Bescheid

über die Änderung und Ergänzung der
allgemeinen bauaufsichtlichen Zulassung
vom 21. Januar 2013

Z-33.41-1360

Wärmedämm-Verbundsystem mit angeklebten EPS-Platten

Anlage 7

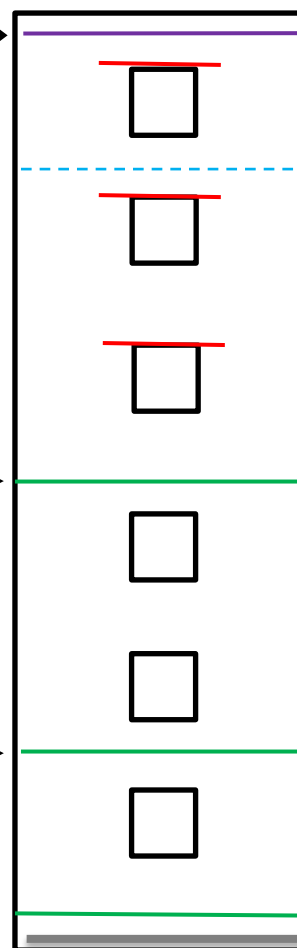
Für schwerentflammbare WDVS mit bis zu 300 mm dicken EPS-Platten müssen zusätzlich zu den in Abschnitt 4.6.2 enthaltenen Bestimmungen folgende konstruktiven Maßnahmen gegen eine Brandeinwirkung von außen ausgeführt werden (siehe Anlage 7):

1. ein Brandriegel an der Unterkante des WDVS bzw. maximal 90 cm über Geländeoberkante oder genutzten angrenzenden horizontalen Gebäudeteilen (z. B. Parkdächer u. a.),

2. ein Brandriegel in Höhe der Decke des 1. Geschosses über Geländeoberkante oder angrenzenden horizontalen Gebäudeteilen nach Nr. 1, jedoch zu dem darunter angeordneten Brandriegel mit einem Achsabstand von nicht mehr als 3 m. Bei größeren Abständen sind zusätzliche Brandriegel einzubauen.

3. ein Brandriegel in Höhe der Decke des 3. Geschosses über Geländeoberkante oder angrenzender horizontaler Gebäudeteile nach Nr. 1, jedoch zu dem darunter angeordneten Brandriegel mit einem Achsabstand von nicht mehr als 8 m. Bei größeren Abständen sind zusätzliche Brandriegel einzubauen.

4. weitere Brandriegel an Übergängen der Außenwand zu horizontalen Flächen (z. B. Durchgänge, -fahrten, Arkaden), soweit diese in dem durch einen Brand von außen beanspruchten Bereich des 1. bis 3. Geschosses liegen.

Weiterhin ist ein Brandriegel (wie vorstehend beschrieben) maximal 1,0 m unterhalb von angrenzenden brennbaren Bauprodukten (z. B. am oberen Abschluss des WDVS unterhalb eines Daches) in der Dämmebene des WDVS anzuordnen. Dieser Brandriegel ist mit einem Klebemörtel vollflächig anzukleben.

**Anordnung der zusätzlichen Brandschutzmaßnahmen
gemäß Abschnitt 4.10**

BR 1-3:
vollflächig angeklebt mit mineralischem
Klebemörtel und zusätzlich gedübelt

- maximal 1,0 m unterhalb von angrenzenden brennbaren Bauprodukten (z. B. Dächer)
- vollflächig angeklebt mit Klebemörtel
